【改善箇所説明図】

【基準不適合箇所】

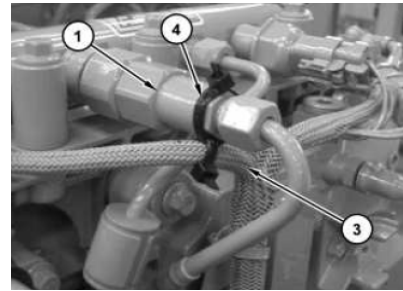
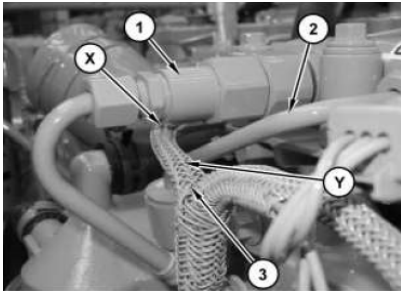
ショベルローダのエンジン用電気配線において、電気配線の配索が不適切であったため、燃料チューブと電気配線が干渉するものがある。そのため、エンジンの振動により、電気回路が破損して短絡し、最悪の場合、始動不良に至るおそれがある。

全車両、電気配線を確認・調整し、適切なクリアランスが確保できるよう固定部品を追加する。

③電気配線周辺において、X点付近でリリーフバルブと電気配線とのクリアランスが十分に確保できるよう、また、Y点付近でも②燃料チューブと電気配線とのクリアランスを十分に確保ように調整し④ストラップで固定する。
